Αλλαγή υλικού - τροχαλία παρέκκλισης 532 0294 10

Κατασκευαστής οχήματος:
Citroën, Peugeot, Fiat

Κινητήρας: 2.8 HDI, 2.8 JTD

Κωδ. INA: 532 0294 10

Εικόνα 1: 532 0294 10
(παλαιά παραλλαγή)

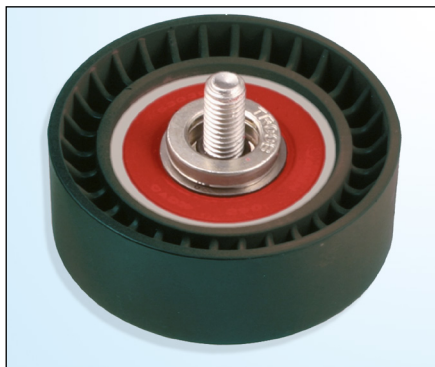
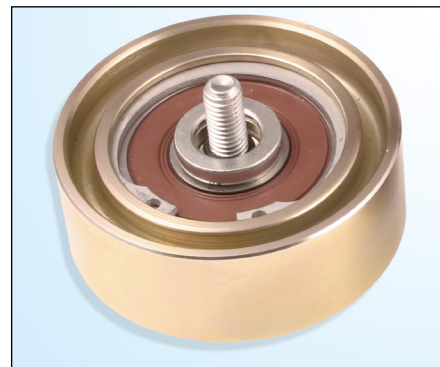
Στα πλαίσια της συνεχόμενης εξέλιξης των προϊόντων μας άλλαξε η επιφάνεια κύλισης της τροχαλίας παρέκκλισης **532 0294 10** από πλαστικό σε μέταλλο.

Κατά τη φάση αλλαγής ωστόσο μπορεί να διατίθενται τόσο τροχαλίες παρέκκλισης με επιφάνεια κύλισης από πλαστικό όσο και από μέταλλο.

Και οι δύο τροχαλίες παρέκκλισης μπορούν να χρησιμοποιηθούν παρά τις διαφορετικές παραλλαγές τους χωρίς περιορισμούς στα οχήματα που καθορίζονται στον κατάλογο.
